## CIRCULAR N°2

### LICITACION PRIVADA NACIONAL N° 26/2020

**“LICITACIÓN PRIVADA NACIONAL PARA LA OBRA DE ALIMENTACIÓN ELÉCTRICA 815 VCC. Y SUS INSTALACIONES COMPLEMENTARIAS – DEPÓSITO CASTELAR – LÍNEA SARMIENTO”**

#### **INFORMACIÓN CON CONSULTA**

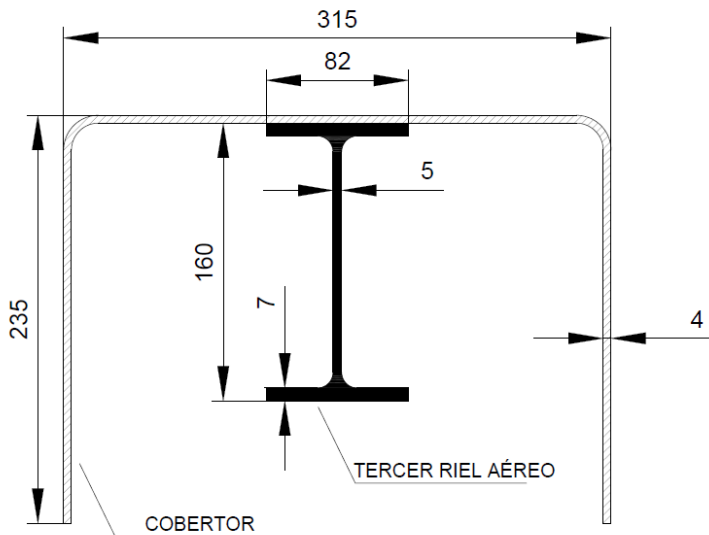
*“...Se requiere información técnica (planos/documentación) de los cobertores del tercer riel aéreo en plástico reforzado con fibra de vidrio (P.R.F.V.) para poder cotizar...”*

*“...Estimados, solicitamos tengan a bien de enviar información complementaria del cobertor para el tercer riel aéreo solicitado, sea esta un croquis de este y espesor del material solicitado...”*

Ajustarse a lo indicado en el punto “2-26-1.- Cobertor para tercer riel aéreo”, y se amplía la información allí indicada con la siguiente:

Planilla de Datos garantizados.				
COBERTOR DE TERCER RIEL AEREO.				
Ítem	Características	Unidad	Valor Especificado Solicitado	Valor Ofrecido Garantizado.
1	Largo	mm	2000	
2	Ancho	mm	315	
3	alto	mm	235	
4	Tensión Resistida	kV	Norma IEC 60060 8 CC / 5.7 CA	
5	Envejecimiento por Exposición UV	-	Norma ASTM G 154	
6	Absorción de Agua	mg	Norma ISO 62 < 100	
7	Resistencia a la Flexión	MPa	Norma ISO 178 > 150	
8	Propagación de llama	-	Norma IRAM 11910-3 Is < 25	
9	Emisión de Humos	-	Norma IRAM 11912 Ds (90 s) < 100 Ds (240 s) < 200	
10	Perforación Dieléctrica	KVef/mm	Normas IEC 60243-1 ASTM D 149 > 8	
11	Encaminamiento Eléctrico		Normas IEC 60112 ASTM D 3638 IRE (CTI) > 600

LARGO: Tramos de 2 m vinculados mediante moldura de extremo y fijación mediante remache o tornillo. Vinculados al tercer riel con bulonería.
